LINHA DO ALENTEJO – MODERNIZAÇÃO E DUPLICAÇÃO DO TROÇO POCEIRÃO-BOMBEL

PROJETO DE EXECUÇÃO

VOLUME 10 – AMBIENTE

TOMO 10.00.00 – ADITAMENTO 1 – RESPOSTA AO PEDIDO DE ELEMENTOS ADICIONAIS PARA EFEITOS DA CONFORMIDADE DO EIA

Figura 1 – Área de Enquadramento do projeto e a localização da ocorrência patrimonial Monte dos Bicos I sobre a carta militar

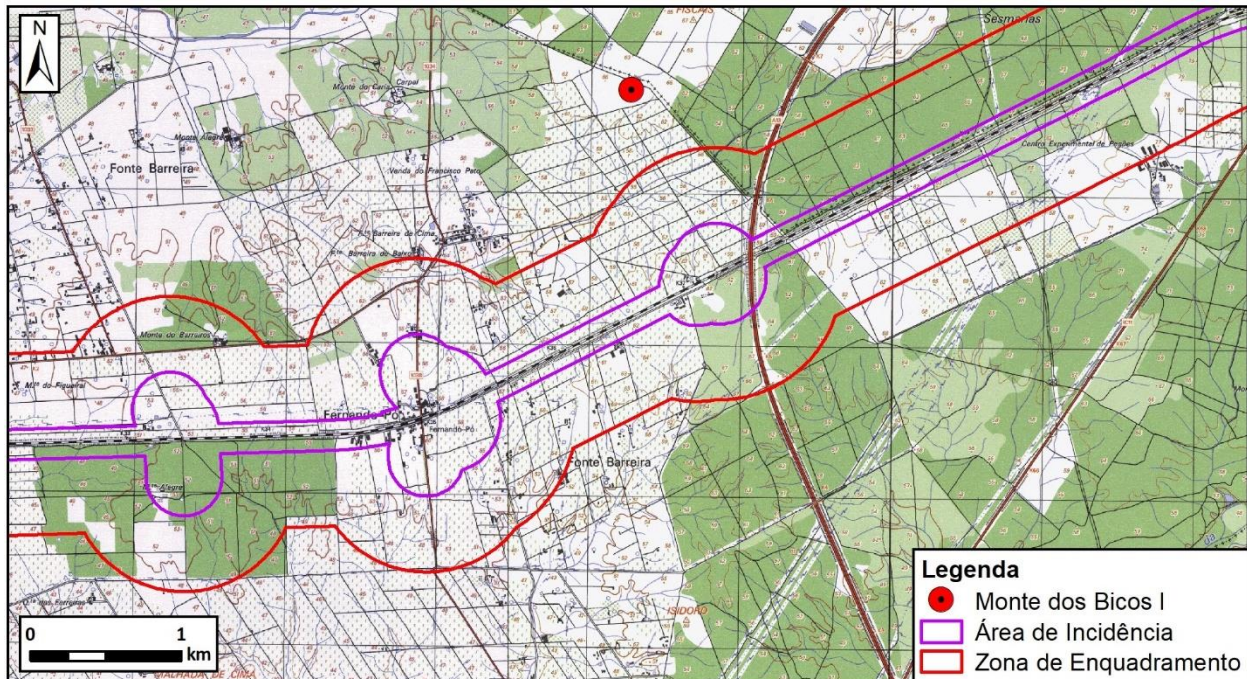
6.1 Atualizar a documentação constante no EIA (Quadros, Tabelas, Anexos e cartografia) referente ao património para inclusão da ocorrência patrimonial Monte dos Bicos I.

Atendendo a que a ocorrência patrimonial Monte dos Bicos I se encontra a mais de 1000 m da Área Incidência (AI) e fora da Zona de Enquadramento (ZE) (vide figura abaixo) considerou-se, tendo em conta a metodologia definida para o fator ambiental Património Cultural, que não se justificaria a sua inclusão no EIA consolidado.

Figura 2 – Planta de Vedação – zona das passagens hidráulicas

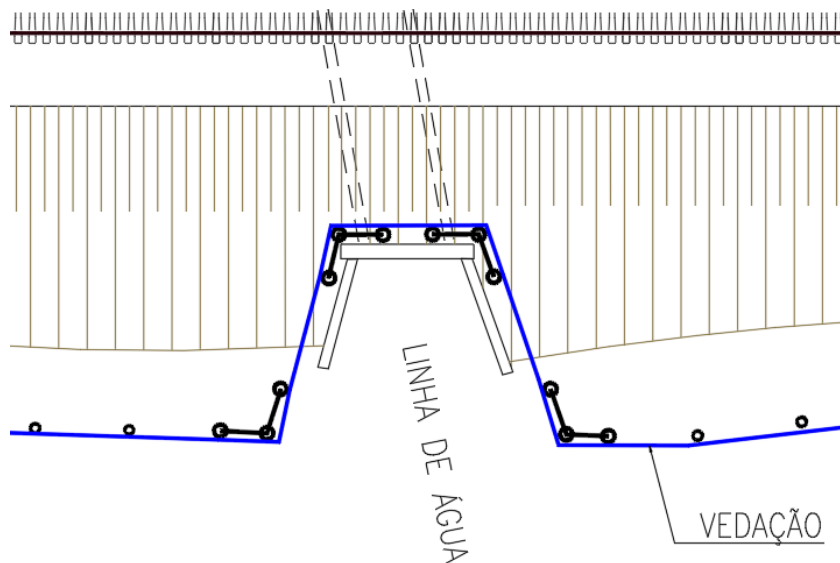
7.2 Identificar a(s) interseção(ões) da vedação da linha com os cursos de água e/ou a(s) interferência(s) com o Domínio Hídrico, devendo ser apresentada respetiva cartografia, a escala adequada

7.3 Demonstrar que a vedação da linha a executar não resulta em obstáculo ao livre escoamento dos caudais

Não haverá interseção da vedação da linha com os cursos de água atendendo a que, nos locais das passagens hidráulicas (PH) (existentes, a substituir ou a construir), a vedação contornará a PH, conforme pormenor tipo que se apresenta abaixo, não constituindo qualquer barreira ao escoamento.

Em todos os locais onde se encontre instalada ou prevista uma PH a vedação será instalada conforme o pormenor tipo apresentado anteriormente.
